改善箇所説明図

エンジン制御コンピュータ

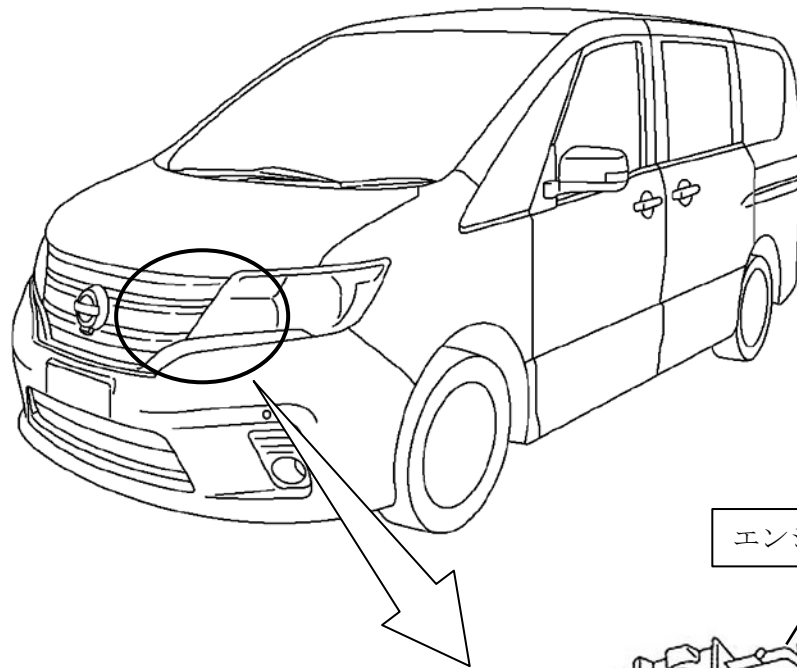
基準不適合発生箇所

アイドリングストップ無車のエンジン制御コンピュータにおいて、プログラムが不適切なため、横滑り防止装置の作動時に、エンジン出力が抑制されない。そのため、ブレーキ制動力調整による制御は行うものの、走行安定性を損なうおそれがある。

改善の内容

全車両、当該エンジン制御コンピュータを対策プログラムに修正する。
